大连理工大学综合教学一号楼综合改造项目更正文件（1）  
（项目编号：DUTBXC-2025087）

各供应商：  
青岛习远咨询有限公司会同大连理工大学，就有关问题进行澄清说明，内容如下：

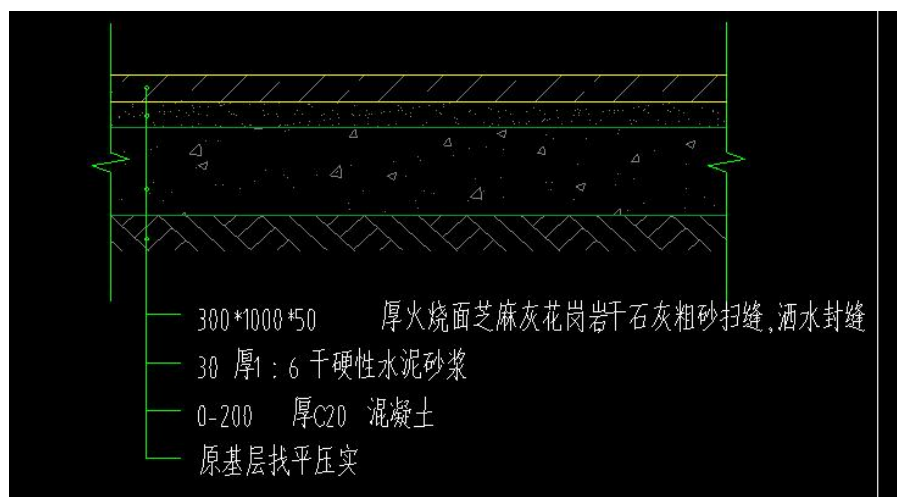
5、建筑：原墙面理石材质是什么？

回复：原墙面理石为米黄色理石。
